2015-10-16
LvV-ref.: 15/54
Deres ref.: 15/123497

Fossum, områderegulering - 1.gangsbehandling

1) Bogstadvannets bredde

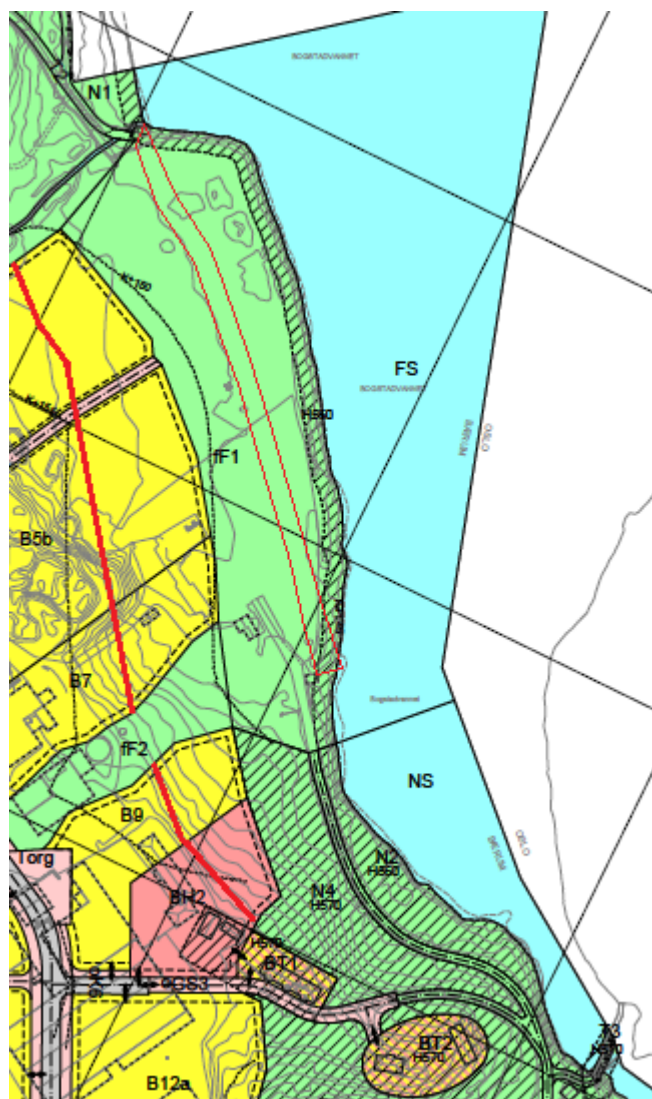
Da Fossum sagbruk utvidet sitt tømmerlagringsareal, ble det kjørt fyllmasse ut i Bogstadvannet. Omfanget av denne utfyllingen er dokumentert ved å sammenligne NVEs måling av vanddybden foretatt i 1979 med plankart i sakens dokumentasjon. LvV legger ved sin PowerPoint presentasjon som

Plandokumentasjonen viser bredden langs Bogstadvannet som et felles friområde med en tilgjengelig bredde langs hele strekning. Dette mener LvV gir et falskt bilde av det som er tillatt langs et vassdrag. Rehabilitering av Bogstadvannets bredde bør omdefineres og behandles særskilt for å sikre at arbeidet ikke blir avhengig av et vedtak om regulering av Fossumområdet. Med rehabilitering menes det at fyllmassene fjernes tilbake til den originale vannkanten og at landarealet innenfor planeres for å gjenskape den slake helning som vises på tidlige kart og bilder.

På kartet viser vi omtrentlig den opprinnelige vannkanten. I tillegg vises det til at byggegrensen til feltene B5a og b og B7 da vil ligge altfor nær vannkanten, og må trekkes tilbake til å gi et 50-metersbelte som indikert med den tykke, røde linjen. Det påpekes samtidig at feltene B9 og BH2 også ligger nærmere vannkanten enn 50 meter og at deres grenser bør trekkes lenger vekk.

Det foreligger en motsigelse i det at et stort område ute i Bogstadvannet betegnes som FS d.v.s. at strandsonen åpnes for friluftaktiviteter samtidig som hele bredden fra sør til nord merkes av som **Bevaring naturmiljø** (H560). Det kan ikke godtas at Bogstadvannets bredder blir anlagt som annet enn naturområder med sammenhengende vegetasjonsbelter, med bare relativt korte, åpne strekninger. Vannressursloven krever dette, og det skal være et seriøst samfunnsbehov for adgang til vannet for å overprøve denne bestemmelsen. Fritidsbruk av området skal respektere denne bestemmelse.

Bekkesystem i nord, med vannkulpene og tjernet fremhevet i blått, og Forsvarets gjerde i rødt. Det grønne feltet betegner fortsettelse til området F5. En nedgravd sidebekk vises med mørkeblå strek.

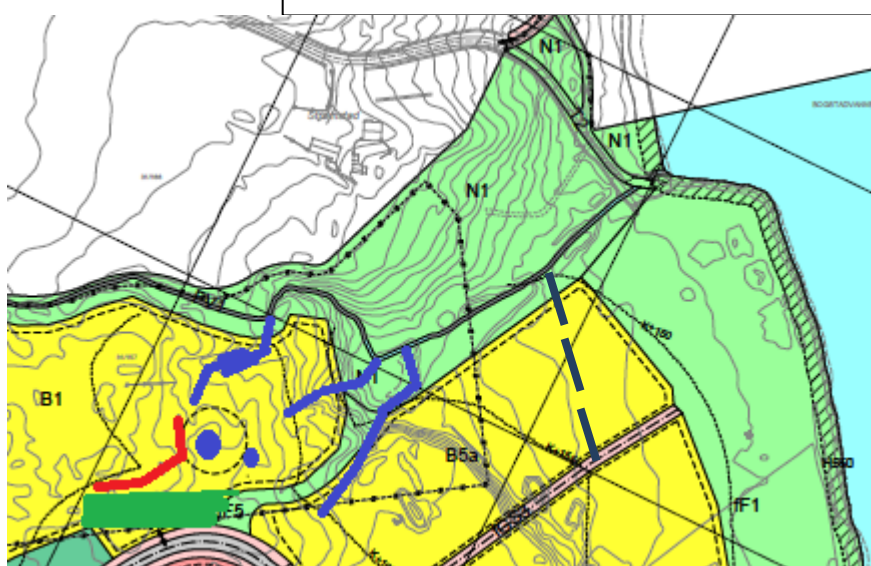
Planforslag viser til at det planlegges blokkbebyggelse over hele det høye partiet i nord med unntak av et sirkulært areal med en diameter på 20 meter mellom byggene for å bevare «svaberg». Slik symbolregulering gir ingen miljøgevinst, men tillater ødeleggelse av et helt bekkesystem. Det er nemlig avrenningen fra dette området samt tilsig av grunnvann som forsyner

bekkesystemet. Som det øverste kartet viser gikk det to småbekker sammen fra denne høyden og to fra sagbrukets område.

Det noteres at Forsvaret beskyttet dette fine området med et eget gjerde. Dette har nok bidratt til at det i dag står i sin opphavelige tilstand. Vi har merket dette gjerdet og vannforekomstene som ligger på området på et utsnitt av plankartet midt på siden. Skal dette området brukes til byggingen, går hele det lille

vassdraget tapt som et naturelement og blir til et avrenningsdren med direkte og hurtig utløp i Bogstad-vannet. Dette strider mot all opplyst vannforvaltning. Beskyttelse av dette arealet må derfor bygges inn i reguleringsplanen ved at felt B1 avgrenses ved gjerdet og naturområdet N1 utvides tilsvarende.

Det bemerkes også at plankartet viser en uheldig avslutning på turdrag/grønn korridor F5 som følger bekkefarene og som ender i det som planlegges som en travel bussrute. Denne sammenstilling unngås dersom turdraget forlenges over til felt B1 vest for gjerdet som indikert.

Plankart med inntegnete bekkeløp for bekkene i rør (hel blå streker) og tydelig dreneringslinjer (prikket blå linje). Grensene på vegetasjonsbeltene er indikert i grønt.

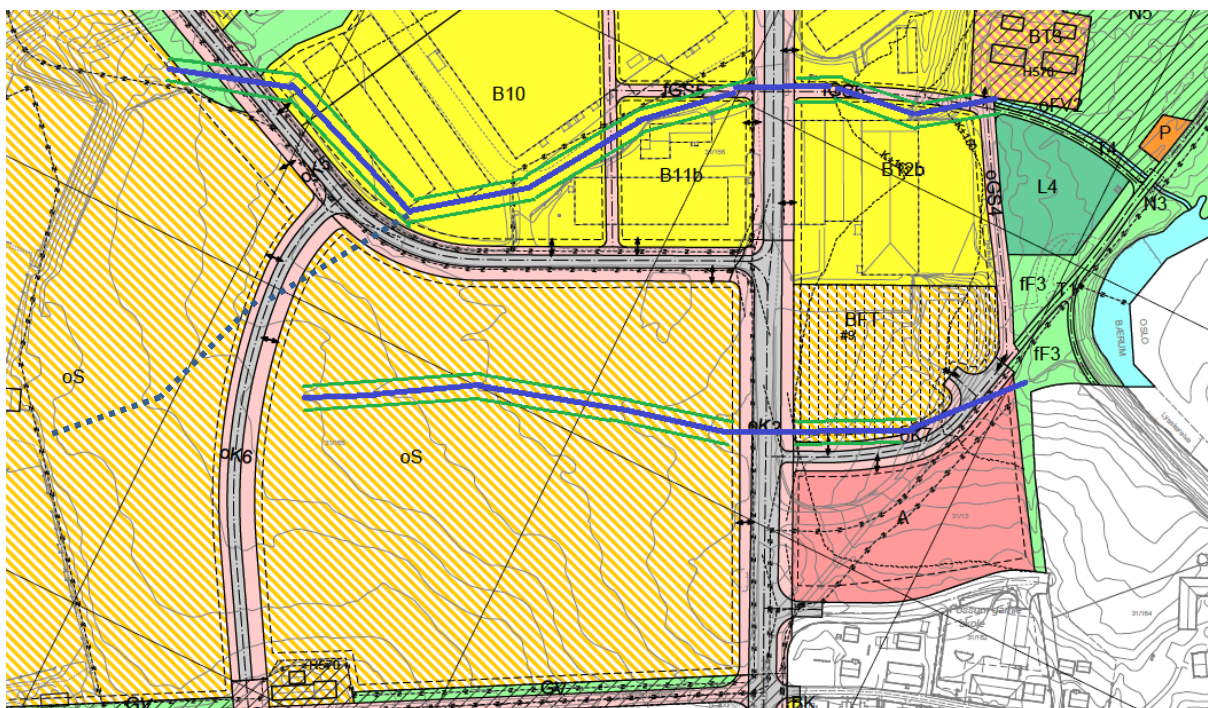
Det samme kartverket fra 1937-oppmålingen viser to bekker sør i planområdet. Den nordlige passerer i dag i rør langs sørgrensen av industriområdet. Den andre kommer opp midt i Smiejordet og renner i rør under veien inn mot industriområdet. De vises på plankartet.

I dag er industribyggene plassert for å unngå det ene bekkeløpet. Dersom det vedtas utbygging på industritomten skal bekkeåpning være en tungtveiende betraktning i planarbeidet for å sikre kvaliteten for avrenningen mot Lysakerelva. Ved bekkeåpning kommer selvfølgelig krav til kantvegetasjonsbelter, og disse er indikert med 5 meters bredde.

Dersom det vedtas å bygge på Smiejordet, vil bekkeåpning sikre kvaliteten på vannet som føres mot Lysakerelva. Det påpekes at bekker i rør i befolkede områder oftest blir til oppholdssteder for rotter og at vannkvaliteten alltid er forringet. I tillegg kommer Vannressurslovens krav til kantvegetasjonsbelte.
